改善箇所説明図

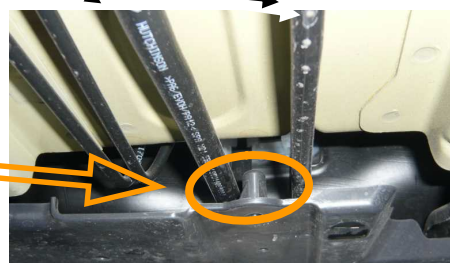
燃料パイプとフロアアンダーカバーの間隙が少ないため、組付け誤差により燃料パイプがフロアアンダーカバーに接触するものがある。そのため、走行中のフロアアンダーカバーの振動により、燃料パイプが損傷し、最悪の場合、燃料パイプに穴があき燃料が漏れるおそれがある。

全車両、燃料パイプに保護材を取付ける。また、燃料パイプが損傷していた場合は、当該パイプを良品に交換する。
